改善箇所説明図

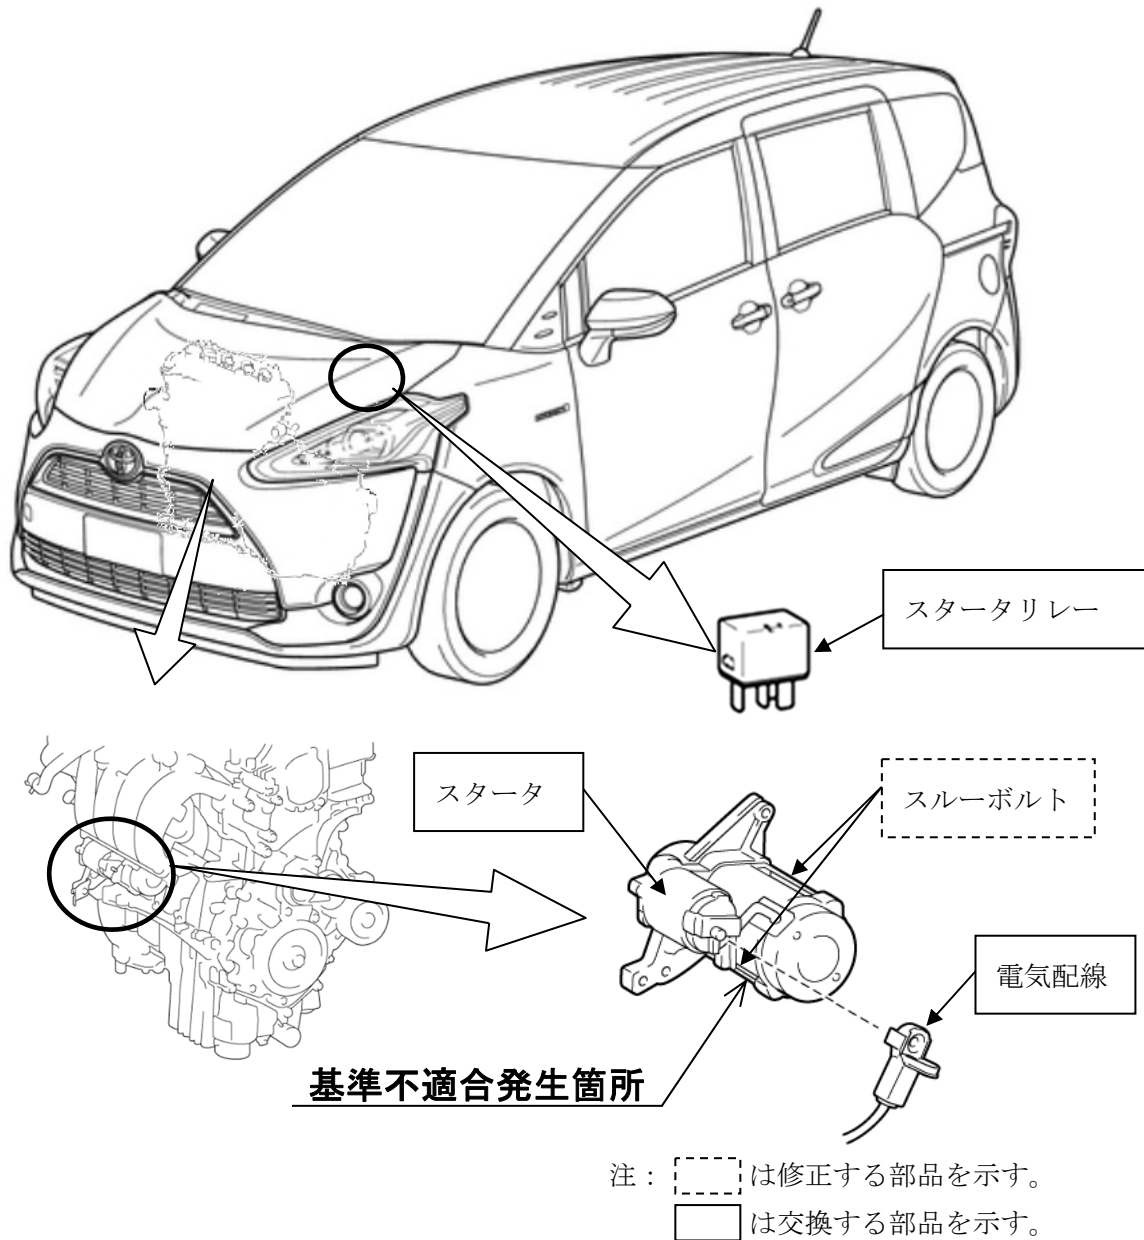
スタータにおいて、スルーボルトの締付指示が不適切なため、経年で当該ボルトが緩み、構成部品の位置がずれてスタータの出力が不足することがある。そのため、そのまま使用を続けると、エンジン始動不能となり、その状態で始動操作を繰り返すとスタータが過熱し、最悪の場合、火災に至るおそれがある。

全車両、スタータを点検し、スルーボルトの緩みがない場合は増締めを行う。スルーボルトの緩みが認められる場合はスタータを対策品に、スタータリレーを新品に交換する。また、構成部品の位置ずれが認められる場合は電気配線も新品に交換する。

識別：改善済車両には、車台番号打刻の左上部に黄色ペイントを塗布する。
